Oggetto: [ID_VIP: 8820] **PROVINCIA DEL SUD SARDEGNA (comuni di San Gavino Monreale, Guspini e Gonnosfanadiga) – Progetto del parco eolico denominato "NARBONIS", costituito da 8 aerogeneratori, con potenza unitaria di 6 MW, per una potenza complessiva di impianto di 48 MW - Progetto Definitivo.**

Proponente: NARBONIS Wind S.r.l.

Parere tecnico istruttorio della Soprintendenza speciale per il PNRR.

Figura 7 - Area di impianto e Beni nelle immediate vicinanze.

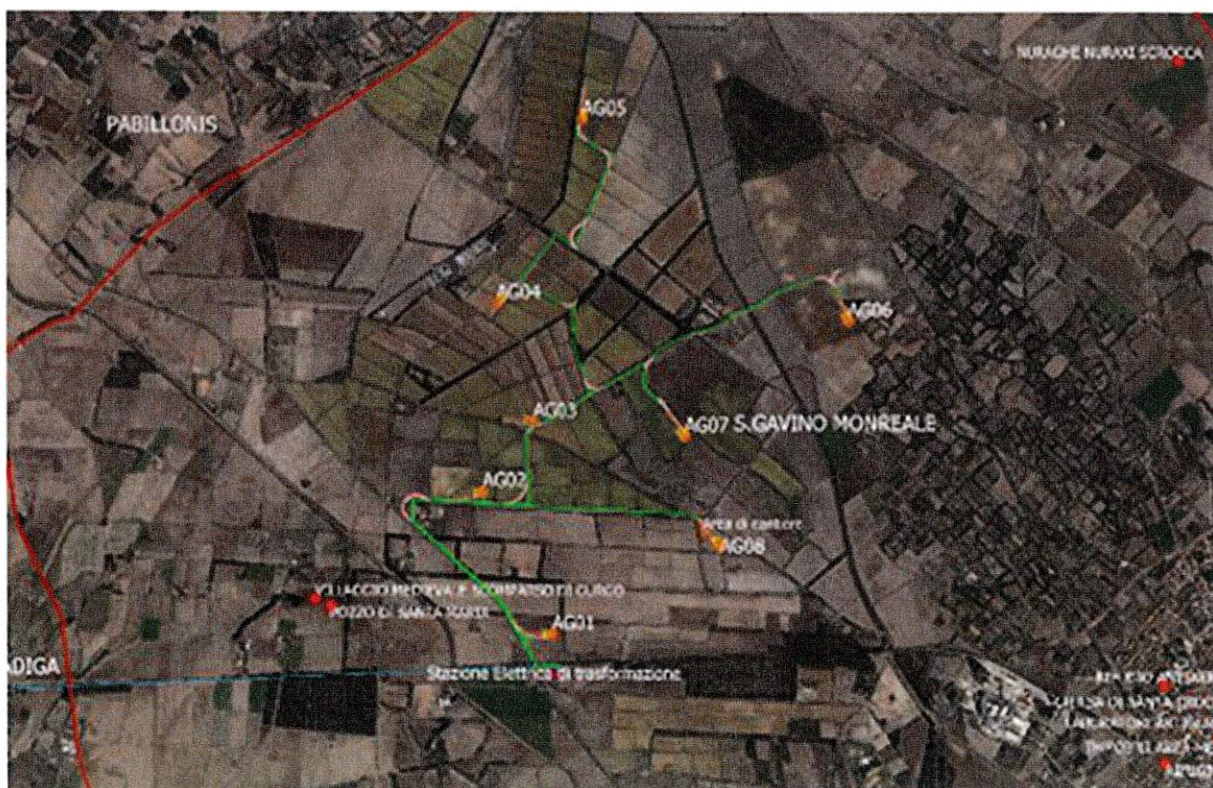
Si possono segnalare i Beni:

- Villaggio medievale scomparso di Gurgo a circa 1330 m verso O rispetto alla postazione AG01 e a circa 1110 m verso SO rispetto alla postazione AG02
- Pozzo di Santa Maria a circa 1250 m verso O rispetto alla postazione AG01 e a circa 1090 m verso SO rispetto alla postazione AG02.

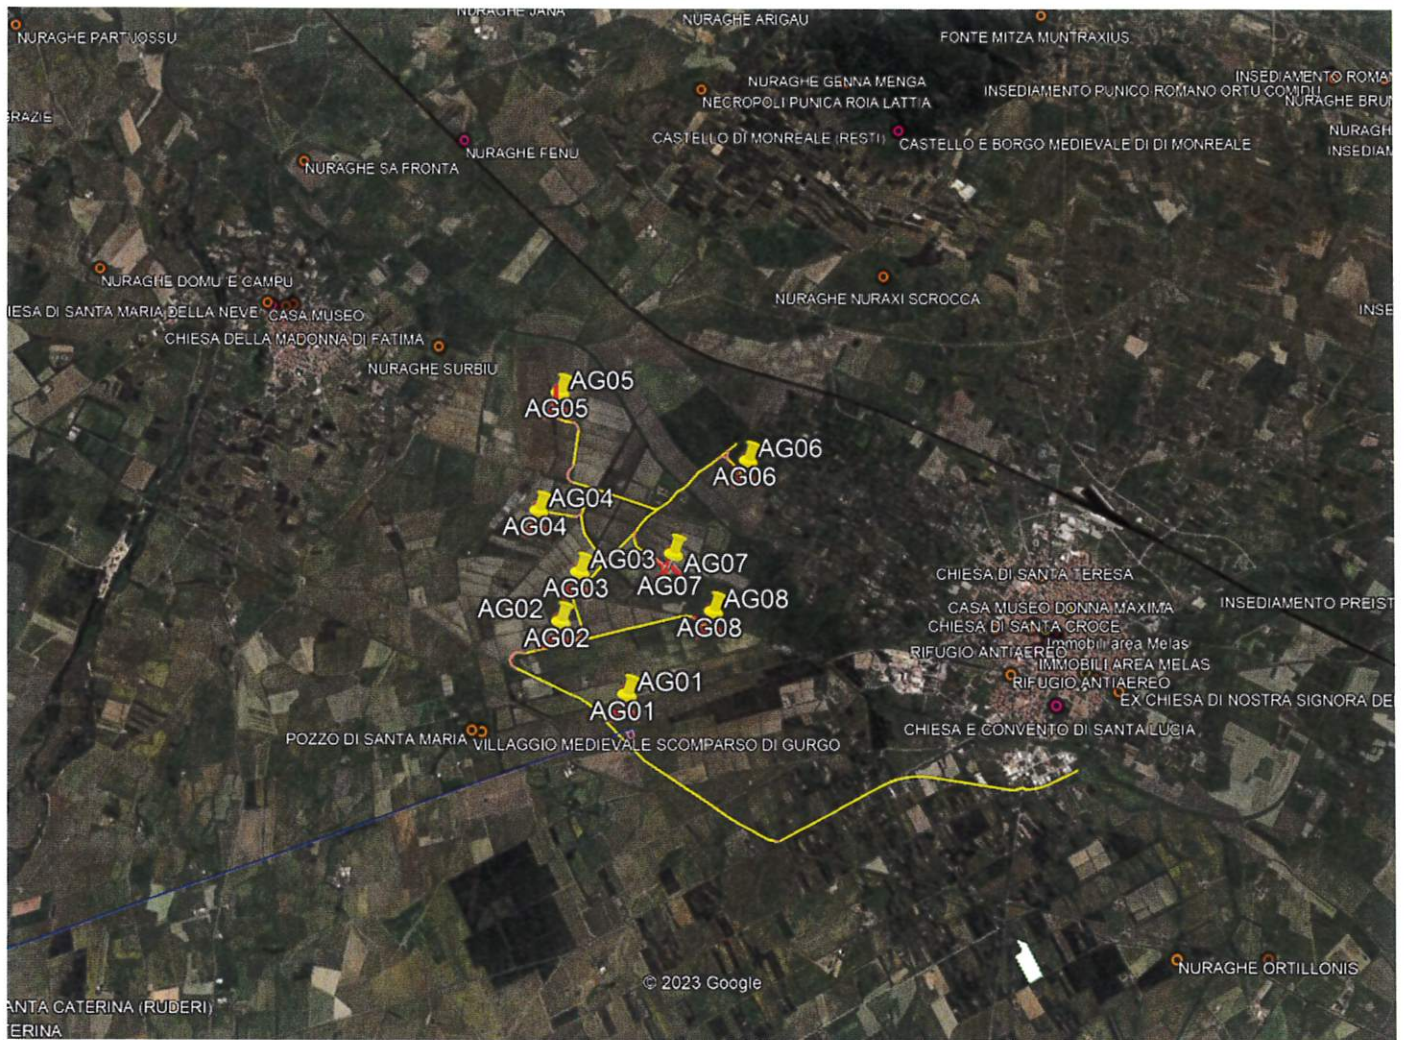
(da Google Earth – Modello 3D virtuale del progetto in relazione ai beni culturali e paesaggistici, con la rappresentazione dei numerosi beni culturali archeologici ed architettonici presenti nell'immediato intorno del dell'impianto industriale in progetto)

ID Punto: PF03 – NURAGHE FENU

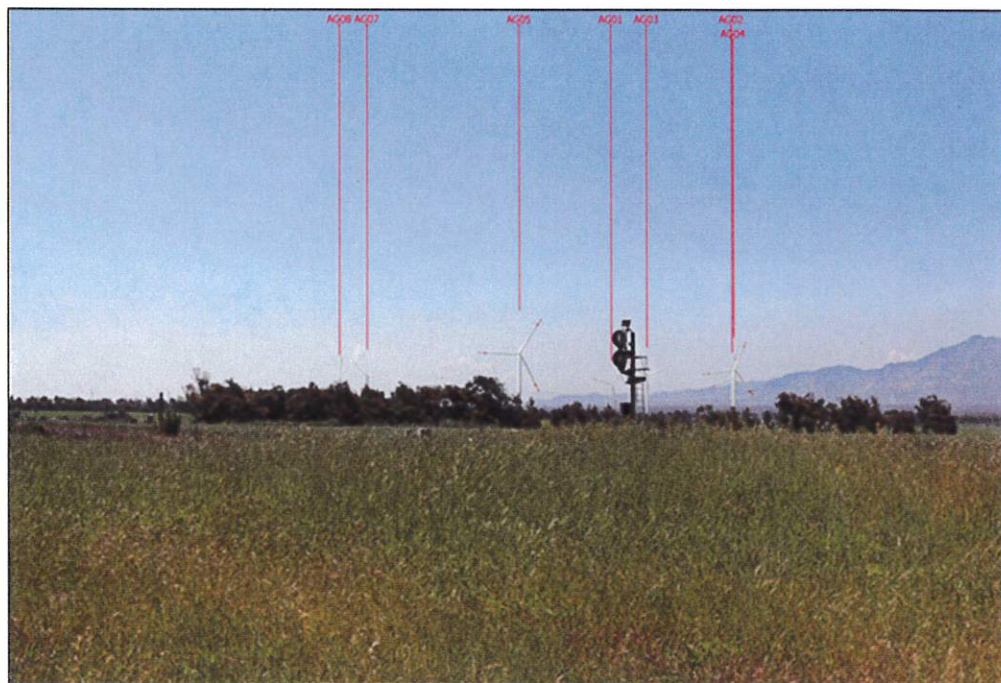
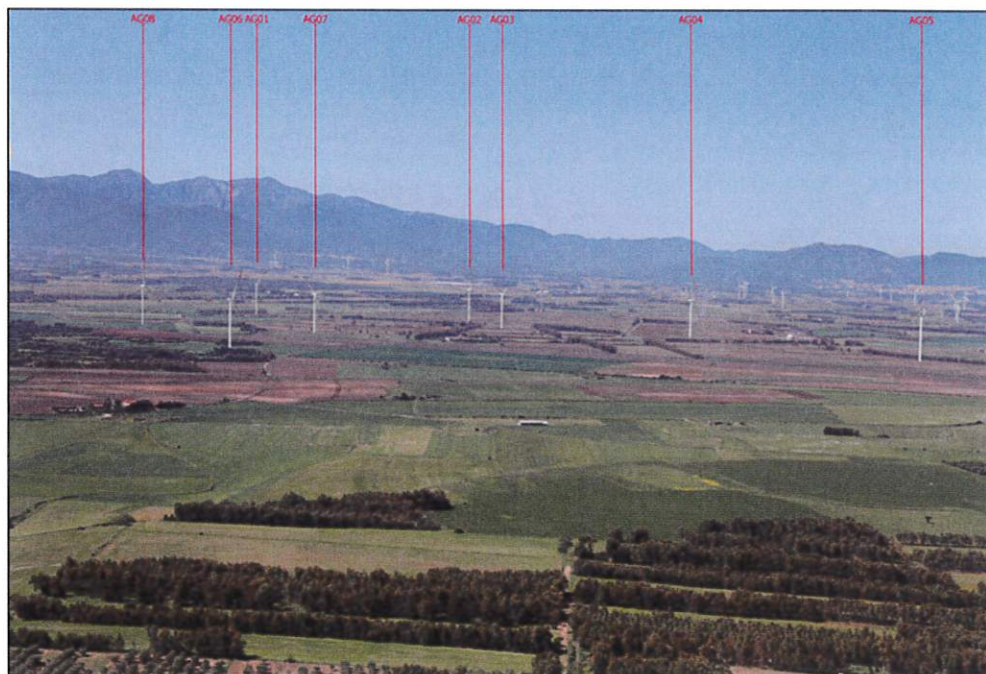
(da SIA - *Fotosimulazioni di impatto estetico-percettivo aree di massima attenzione*, elaborato n. IT-VesNar-CLP-ENV-PAE-DW-13a-Rev.0, punto di vista ID Punto PF03 dal Nuraghe Fenu - vincolato ai sensi della Parte II del D.Lgs. n. 42 del 2004 con il D.D.R. n. 10 del 15/01/2015 -, per il quale il nuovo impianto industriale si porrebbe in primo piano, tanto da contribuire all'ulteriore trasformazione del naturale contesto di giacenza del medesimo bene culturale archeologico, come fin qui conservatosi)

Figura 8-30 - Castello Monreale.

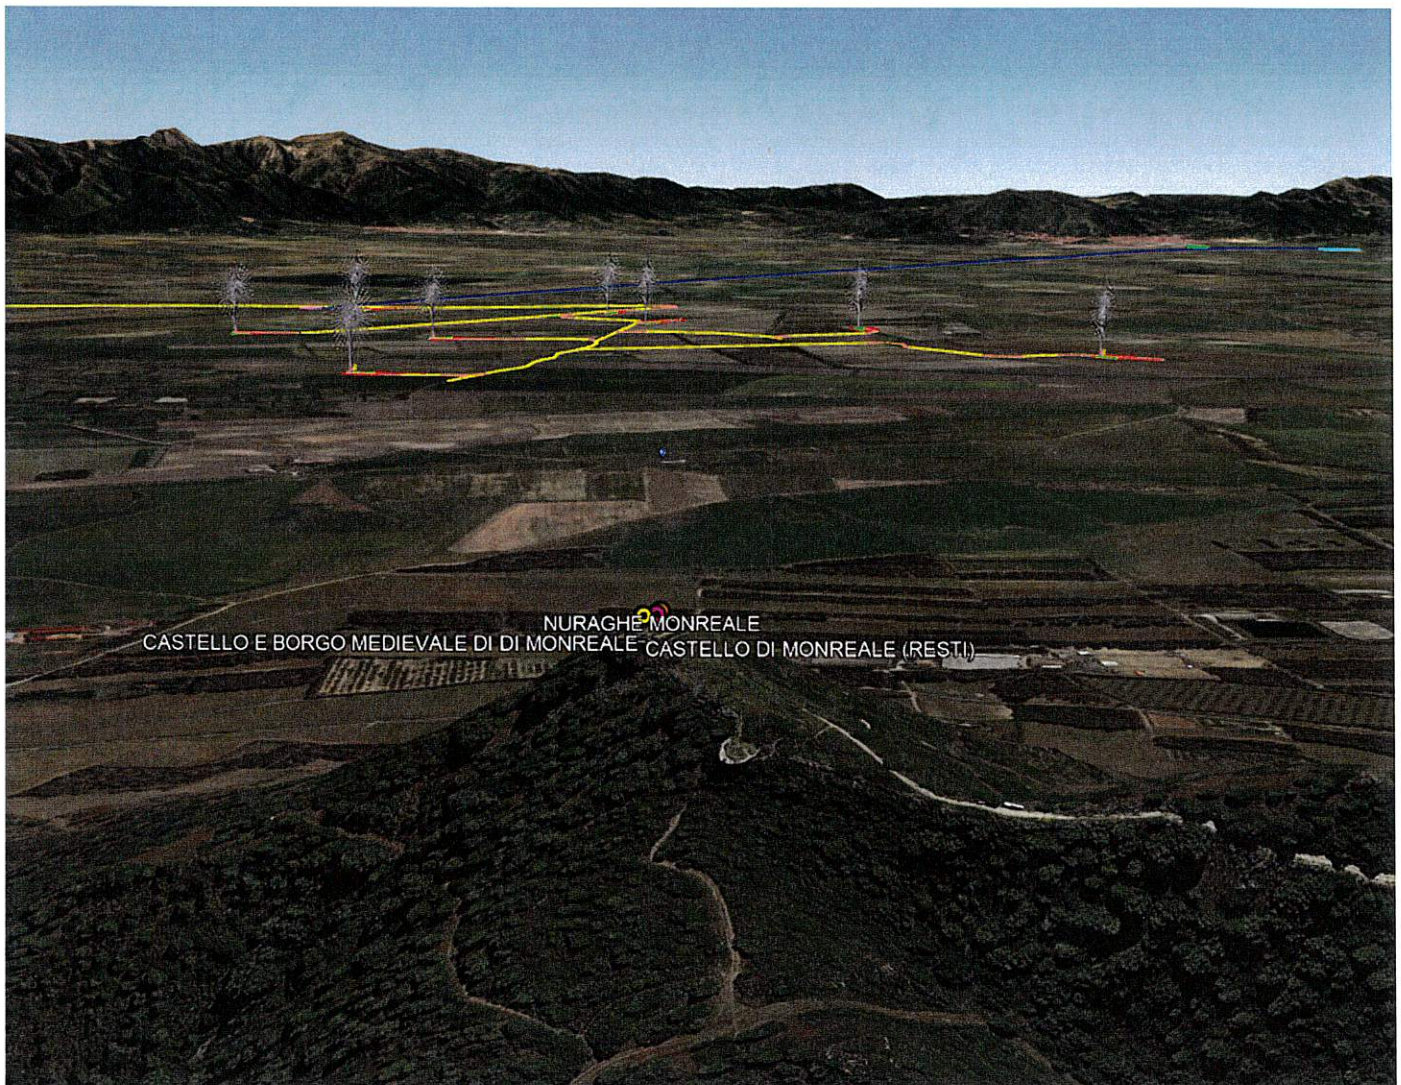
(da *Relazione paesaggistica*, elaborato n. IT-VesNar-CLP-ENV-PAE-TR-01-Rev.0, fig. 8-30, raffigurante i resti del Castello di Monreale - vincolato ai sensi della Parte II del D.Lgs. n. 42 del 2004 con il D.D.R. n. 89 del 01/10/2007 e parte del sistema regionale dei castelli -, per il quale il nuovo impianto industriale si porrebbe nel più immediato primo piano, tanto da contribuire all'ulteriore trasformazione in un contesto industriale di quello naturale di giacenza del medesimo bene culturale architettonico, come fin qui conservatosi)

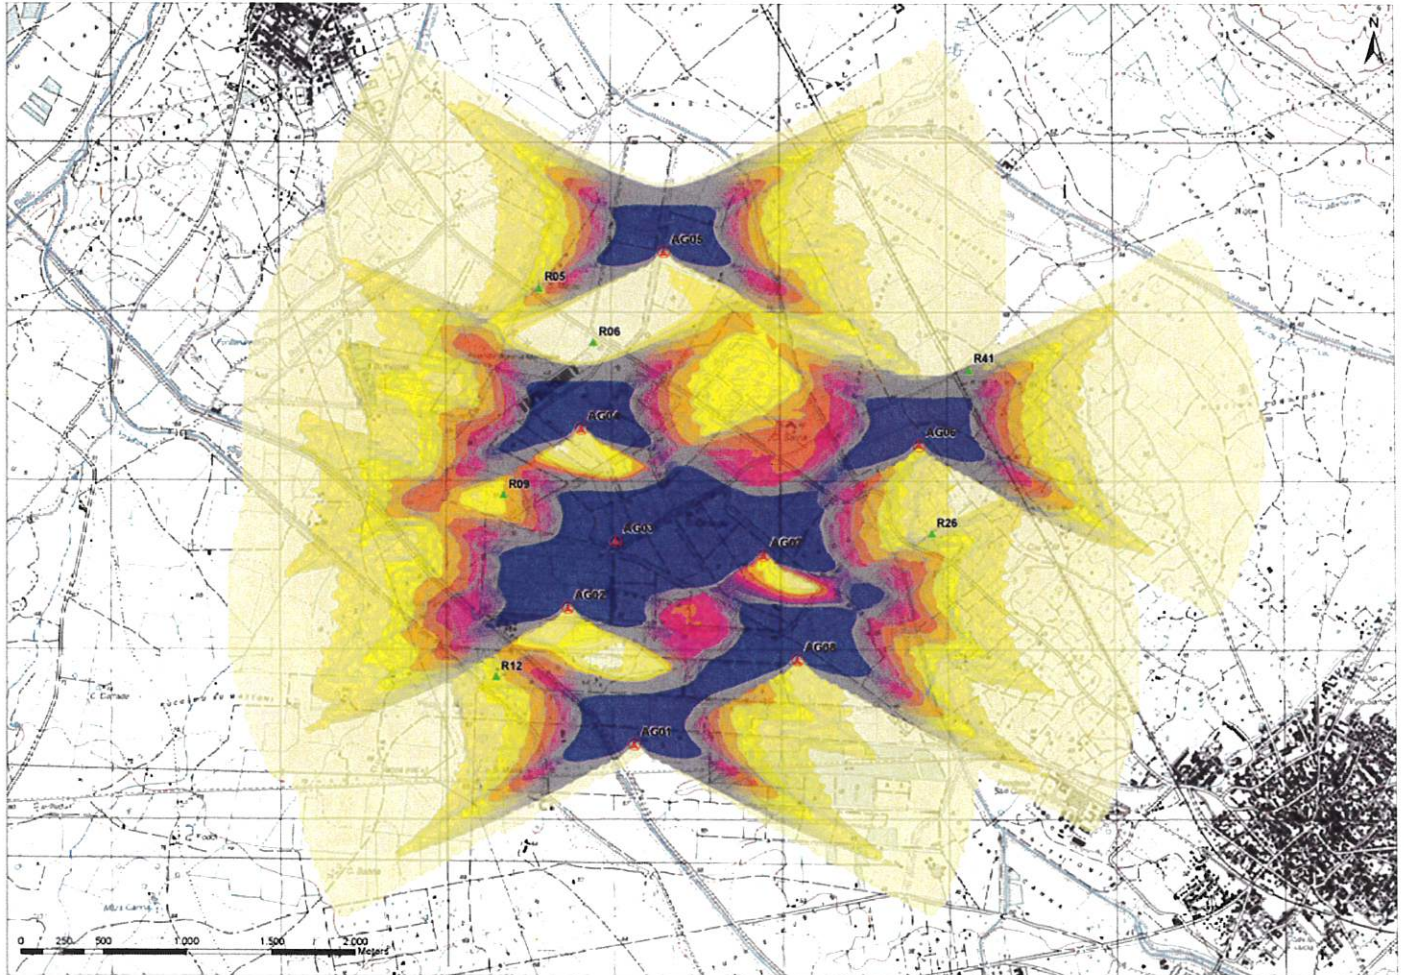
(da Google Earth – Modello 3D virtuale del progetto in relazione ai beni culturali e paesaggistici, con la rappresentazione dell’impianto industriale in progetto – riprodotto nella parte alta dell’immagine - rispetto alla visuale che se ne goderebbe dai resti del Castello di Monreale - vincolato ai sensi della Parte II del D.Lgs. n. 42 del 2004 con il D.D.R. n. 89 del 01/10/2007)

Figura 6-6 - Inquadramento della stazione di condivisione rispetto alla fascia di tutela di 150m del "Riu Melas"

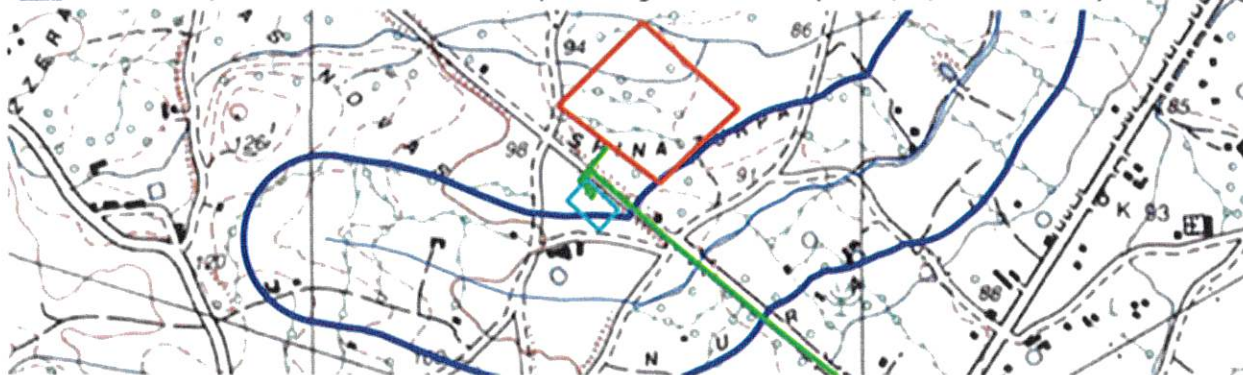
CONSIDERATO che parte della stazione elettrica di condivisione del Proponente per il collegamento alla RTN incide sulla fascia di rispetto del "Riu Melas", bene paesaggistico tipizzato ed individuato dal Piano paesaggistico regionale ai sensi dell'art. 17, comma 3, lett. h), delle relative Norme Tecniche di Attuazione (NTA) e, pertanto, in difetto delle previsioni di tutela di cui all'art. 18, comma 1, e delle prescrizioni per le aree agroforestali di cui agli articoli 28, 29 e 30 delle medesime NTA:
